Resolución Directoral N° 103 -2019-OEFA/DFAI

Expediente N° 0807-2018-OEFA/DFAI/PAS

EXPEDIENTE N° : 0807-2018-OEFA/DFAI/PAS
 ADMINISTRADO : MINERA PAMPA DE COBRE S.A.C.¹
 UNIDAD FISCALIZABLE : CHAPI
 UBICACIÓN : DISTRITO LA CAPILLA, PROVINCIA DE SÁNCHEZ CERRO, DEPARTAMENTO DE MOQUEGUA
 SECTOR : MINERÍA
 MATERIA : RECURSO DE RECONSIDERACIÓN

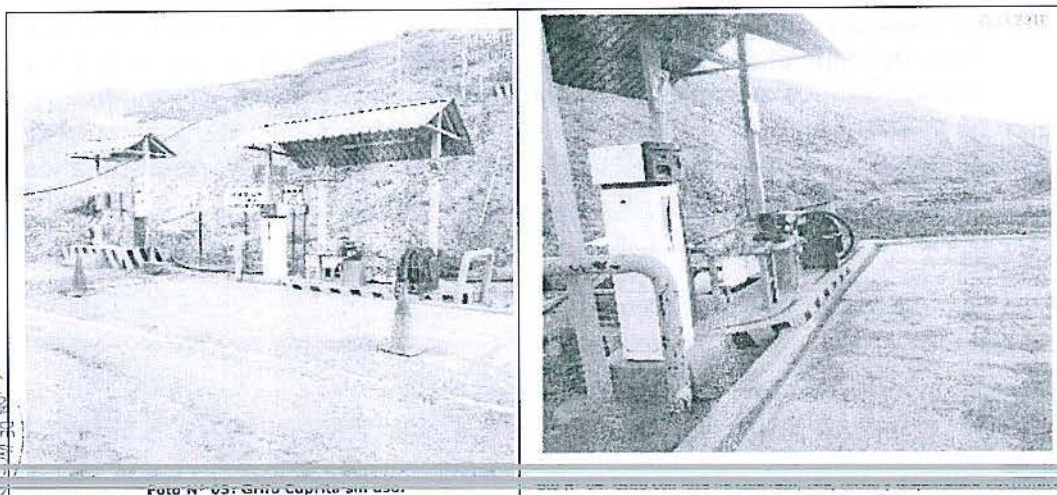
20. De la revisión de las imágenes precedentes, cabe señalar que, (i) la fotografía N° 1, si bien muestra una parte de un iglú (zona de ingreso) no se evidencia toda el área del componente; (ii) fotografía N° 2, si bien muestra los contenedores metálicos, no se observa el siguiente iglú ni las dos edificaciones de madera.
20. Asimismo, de la revisión de las fotografías N° 1 y 2, se tiene que ambas fotografías no muestran la totalidad de los componentes que conforman el campamento container, ya que en la descripción de la Memoria Técnica Detallada (en adelante, **MTD**), el campamento container consta de dos (2) iglús de lona, siete (7) container y dos (2) edificaciones de madera.
21. Por lo tanto, el administrado no ha acreditado mediante las fotografías N° 1 y 2 que mantiene el área del Campamento Container impermeabilizada (lozas de concreto).

22. Cabe agregar que las medidas de manejo aprobadas en la MTD deben ser mantenidas permanentemente por el administrado hasta que cuente con la actualización o aprobación de su instrumento de gestión ambiental.

23. Aunado a ello, considerando que la paralización temporal de actividades de la unidad minera Chapi, aprobada por Resolución Directoral N° 079-2016-MEM-DGM/V de fecha 10 de marzo del 2016⁹, solo aprobó la suspensión de actividades por un plazo de tres años, desde el 31 de diciembre del 2015 hasta el 31 de diciembre del 2018; y que en la actualidad el administrado ha solicitado el reinicio de sus actividades¹⁰, se concluye que el administrado debe implementar las medidas de manejo aprobadas en la MTD respecto a mantener el área impermeabilizada, las condiciones de salubridad, manejo adecuado de residuos sólidos y efluentes, en relación al componente Campamento Container, hasta que se apruebe, modifique o actualice su instrumento de gestión ambiental.

24. Por lo expuesto, luego de valorados lo nuevos medios probatorios presentados por el administrado, no corresponde modificar la medida correctiva ordenada en este extremo.

Foto N° 05: Zona de Logueo

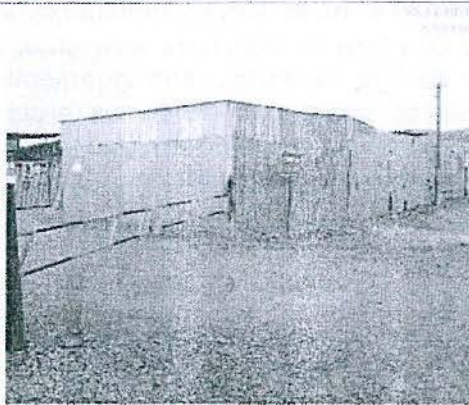
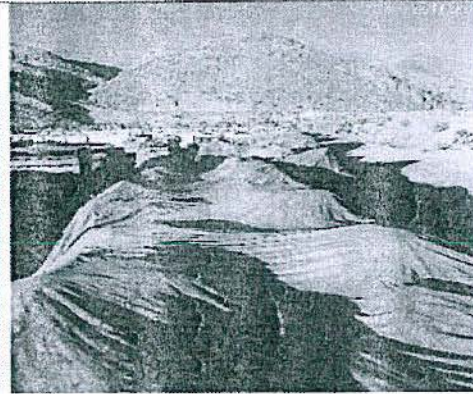
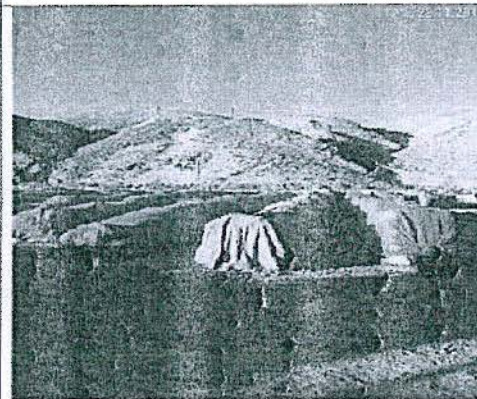
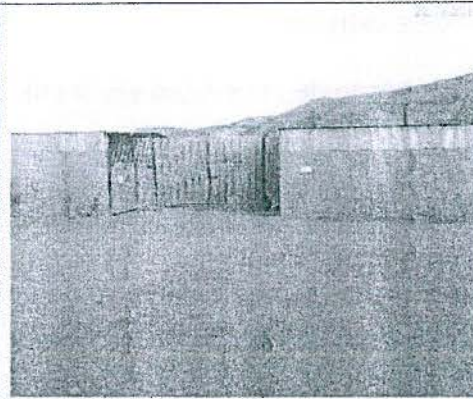
33. De la revisión de las imágenes precedentes, se evidencia que el área está cercada con calaminas en buen estado; no obstante, no se logra identificar si dentro del componente se ha impermeabilizado con loza de concreto; asimismo, a campo abierto se muestran las cajas de testigo cubiertas con geomembranas y geomantas a efectos de evitar impactos por aguas de lluvias propias de la temporada; sin embargo, según el compromiso asumido en la MTD, el área de almacenes (3,651.3 m²) de la zona de logueo debe contar con loza de concreto en su cimentación y muros.

34. Por lo tanto, el administrado no ha acreditado mediante las fotografías precedentes que mantiene el área de la zona de logueo impermeabilizada (lozas de concreto).

36. Aunado a ello, considerando que la paralización temporal de actividades de la unidad minera Chapi, aprobada por Resolución Directoral N° 079-2016-MEM-DGM/V de fecha 10 de marzo del 2016¹², solo aprobó la suspensión de actividades por un plazo de tres años, desde el 31 de diciembre del 2015 hasta el 31 de diciembre del 2018; y que en la actualidad el administrado ha solicitado el reinicio de sus actividades, se concluye que el administrado debe implementar las medidas de manejo aprobadas en la MTD respecto a mantener el área impermeabilizada (loza de concreto), así como el cerco perimétrico (calaminas) en las mejores condiciones, en relación al componente Zona de Logueo, hasta que se apruebe, modifique o actualice su instrumento de gestión ambiental.

37. Por lo expuesto, luego de valorados los nuevos medios probatorios presentados por el administrado, no corresponde modificar la medida correctiva ordenada en este extremo.

Foto N° 09: Depósito de materiales eléctricos con malla cocada.

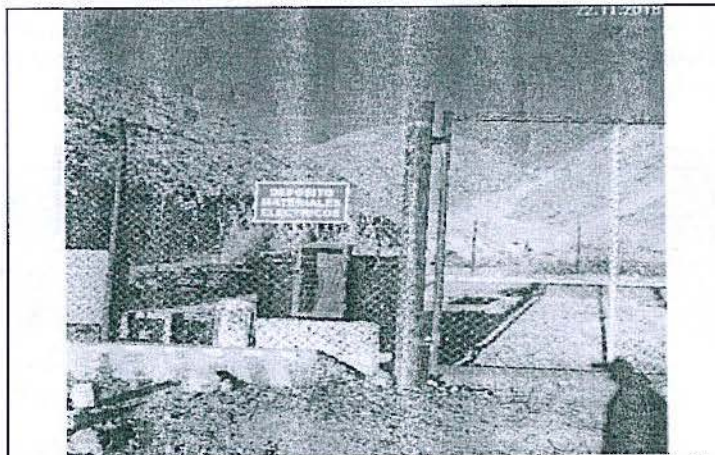
40. De la revisión de la imagen precedente, se evidencia que el área se encuentra cercada con malla metálica, limpia y sin materiales eléctricos; no obstante, con la referida imagen, en tanto no se estaría almacenando materiales eléctricos, no se acredita la disposición final a través de una EPS.

42. Aunado a ello, considerando que la paralización temporal de actividades de la unidad minera Chapi, aprobada por Resolución Directoral N° 079-2016-MEM-DGM/V de fecha 10 de marzo del 2016¹³, solo aprobó la suspensión de actividades por un plazo de tres años, desde el 31 de diciembre del 2015 hasta el 31 de diciembre del 2018; y que en la actualidad el administrado ha solicitado el reinicio de sus actividades, se concluye que el administrado debe implementar las medidas de manejo aprobadas en la MTD respecto a mantener el acondicionamiento adecuado para la disposición de este tipo de residuos (cerco de malla de acero), así como un adecuado manejo de residuos y disposición final mediante una EPS, en relación al componente depósito de materiales eléctricos, hasta que se apruebe, modifique o actualice su instrumento de gestión ambiental.

43. Por lo expuesto, luego de valorados los nuevos medios probatorios presentados por el administrado, no corresponde modificar la medida correctiva ordenada en este extremo.

Foto N° 16: PAD IA Impermeabilizada

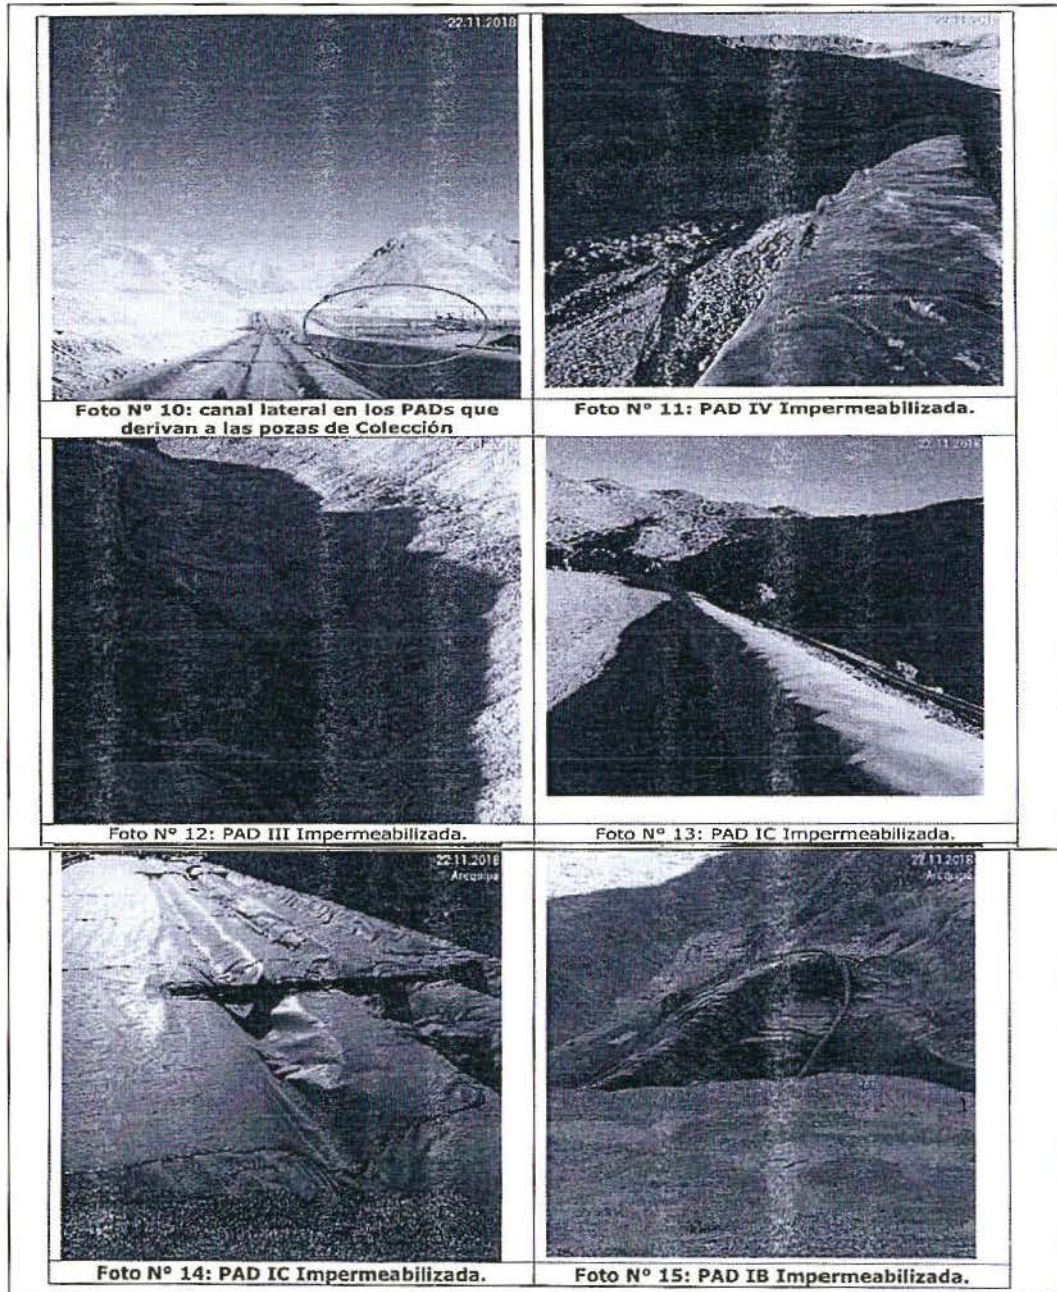
46. De la revisión de las imágenes precedentes, se evidencia que en los PADs antes mencionados se encuentran con geomembrana y muros a efectos de captar las aguas de lluvias propias de la temporada; sin embargo, no se evidencian las pozas para la colección de aguas de contacto, ni las obras hidráulicas (canales de coronación) para cada uno de los referidos PADs.

48. Aunado a ello, considerando que la paralización temporal de actividades de la unidad minera Chapi, aprobada por Resolución Directoral N° 079-2016-MEM-DGM/V de fecha 10 de marzo del 2016¹⁴, solo aprobó la suspensión de actividades por un plazo de tres años, desde el 31 de diciembre del 2015 hasta el 31 de diciembre del 2018; y que en la actualidad el administrado ha solicitado el reinicio de sus actividades, se concluye que el administrado debe implementar las medidas de manejo aprobadas en la MTD respecto a mantener la implementación de geomembranas, canales de colección y pozas de colección, en relación a los componentes PADs, hasta que se apruebe, modifique o actualice su instrumento de gestión ambiental.

49. Por lo expuesto, luego de valorados los nuevos medios probatorios presentados por el administrado, no corresponde modificar la medida correctiva ordenada en este extremo.

Foto N° 16 y 17: Segundo tanque aglomerador sin operación

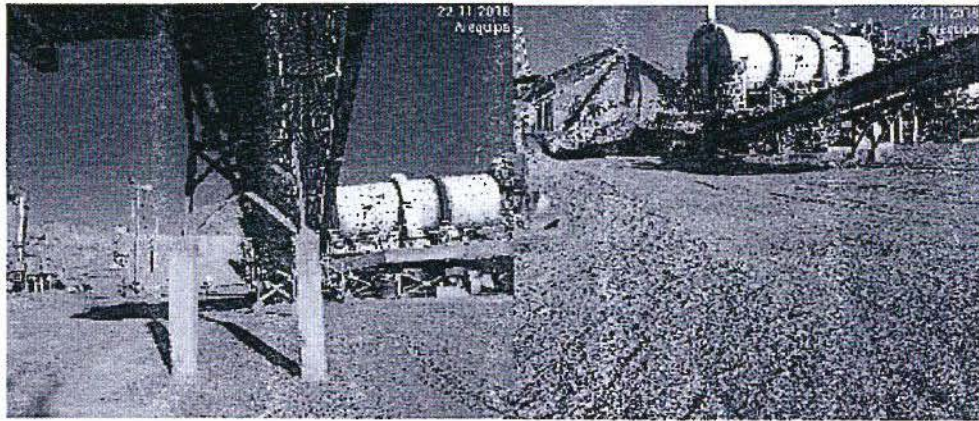
52. De la revisión de las fotografías precedentes, se evidencia el área de chancado y aglomeración paralizado y libre de material particulado; Sin embargo, también se evidencia que la malla se encuentra deteriorada y que no cubre toda el área de las pilas.

Aunado a ello, considerando que la paralización temporal de actividades de la unidad minera Chapi, aprobada por Resolución Directoral N° 079-2016-MEM-DGM/V de fecha 10 de marzo del 2016¹⁵, solo aprobó la suspensión de actividades por un plazo de tres años, desde el 31 de diciembre del 2015 hasta el 31 de diciembre del 2018; y que en la actualidad el administrado ha solicitado el reinicio de sus actividades, se concluye que el administrado debe implementar las medidas de manejo aprobadas en la MTD respecto a implementar actividades de control de material particulado (mantenimiento de malla que sirve de barrera), en

relación al componente Chancado y Aglomeración (nuevo tanque de aglomeración), hasta que se apruebe, modifique o actualice su instrumento de gestión ambiental.

55. Por lo expuesto, luego de valorados los nuevos medios probatorios presentados por el administrado, no corresponde modificar la medida correctiva ordenada en este extremo.

Foto N° 19: Geomembrana impermeabilizante del botadero ripios

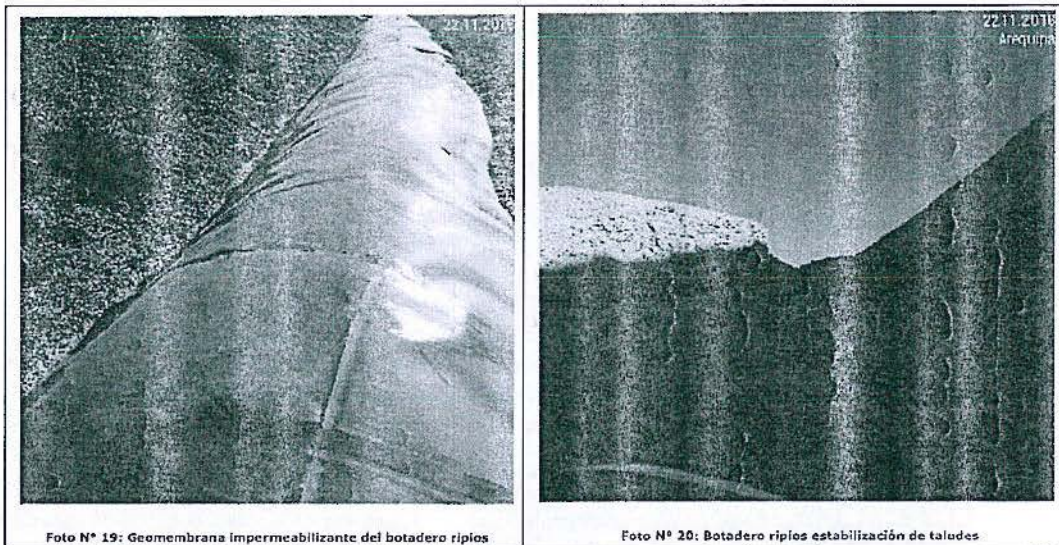
58. De la revisión de las imágenes precedentes, se muestra parte del botadero de ripios 1 con geomembrana y berma perimetral, así como un perfil estable del componente; sin embargo, no se advierte la implementación de las medidas para el control de erosión hídrica (canales de coronación) y del material particulado, considerando la temporada de lluvia y estiaje respectivamente.

por un plazo de tres años, desde el 31 de diciembre del 2015 hasta el 31 de diciembre del 2018; y que en la actualidad el administrado ha solicitado el reinicio de sus actividades, se concluye que el administrado debe implementar las medidas de manejo aprobadas en la MTD respecto a acreditar la implementación de geomembranas, así como medidas de estabilización de taludes, control de erosión hídrica, y control de material particulado, en relación al componente Ampliación del botadero Ripios 1, hasta que se apruebe, modifique o actualice su instrumento de gestión ambiental.

61. Por lo expuesto, luego de valorados los nuevos medios probatorios presentados por el administrado, no corresponde modificar la medida correctiva ordenada en este extremo.

Foto N° 21: Lugar donde estuvo el PIT 6 actualmente camino

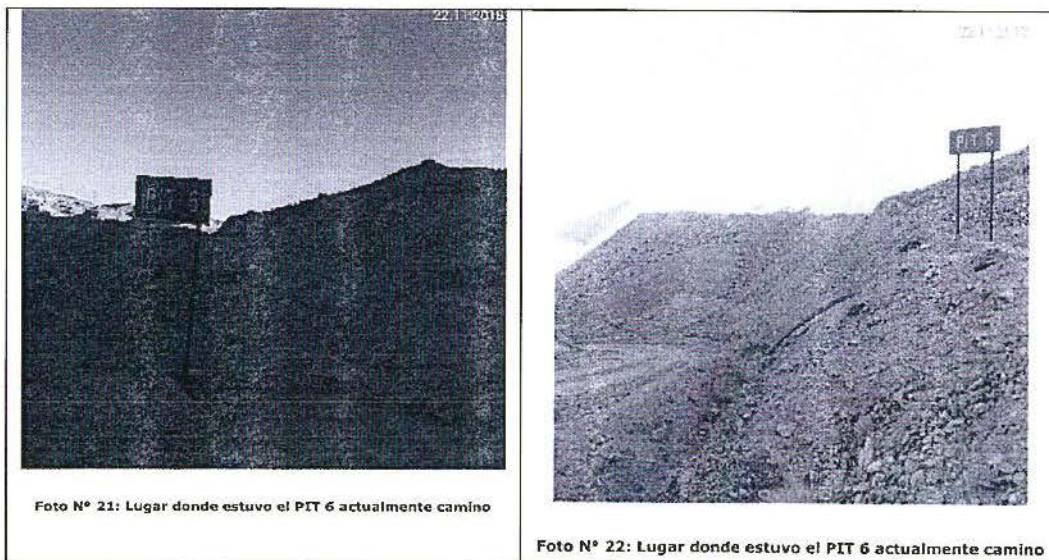
64. De la revisión de las fotografías precedentes, se advierte que parte del Tajo Pit 6 es actualmente un camino y que esta parte habría sido absorbida por el Tajo Cuprita (componente no imputado); sin embargo, de la revisión de la imagen satelital en Google Earth, se advierte que la distancia del Tajo Pit 6 al borde del Tajo Cuprita es de 226 metros aproximadamente, por lo que no se evidencia la absorción del Tajo Pit 6, tal como se muestra a continuación:

- 65. Asimismo, cabe precisar que el administrado no ha presentado medios probatorios respecto del componente Explotación superficial sector superior sur y de las medidas que habría implementado para el control de estabilidad física, erosión hídrica (canales de coronación) y del material particulado, considerando las temporadas de lluvia y estiaje respectivamente.

- 66. En atención a lo anterior, se concluye que el administrado no ha acreditado la implementación de las medidas para el control de estabilidad física, erosión hídrica y del material particulado considerando las temporadas de lluvia y estiaje, respecto a los componentes Explotación superficial sector superior sur y Tajo Pit 6, de acuerdo a las medidas de manejo aprobadas en la Memoria Técnica Detallada.

- 68. Aunado a ello, considerando que la paralización temporal de actividades de la unidad minera Chapi, aprobada por Resolución Directoral N° 079-2016-MEM-DGM/V de fecha 10 de marzo del 2016¹⁷, solo aprobó la suspensión de actividades por un plazo de tres años, desde el 31 de diciembre del 2015 hasta el 31 de diciembre del 2018; y que en la actualidad el administrado ha solicitado el reinicio de sus actividades, se concluye que el administrado debe implementar las medidas de manejo aprobadas en la MTD respecto a acreditar la implementación de actividades de estabilización de taludes, control de erosión hídrica (canales de coronación), y control de material particulado, en relación a los componentes Explotación superficial sector superior sur y Tajo Pit 6, hasta que se apruebe, modifique o actualice su instrumento de gestión ambiental.

69. Por lo tanto, luego de valorados los nuevos medios probatorios presentados por el administrado, no corresponde modificar la medida correctiva ordenada en este extremo.
70. Por lo expuesto, luego de valorados los nuevos medios probatorios presentados por el administrado en su recurso de reconsideración, no corresponde modificar la medida correctiva ordenada mediante la Resolución Directoral; y, en consecuencia, **corresponde declarar infundado el recurso de reconsideración interpuesto por el administrado contra lo resuelto en la Resolución Directoral N° 3045-2018-OEFA/DFAI.**
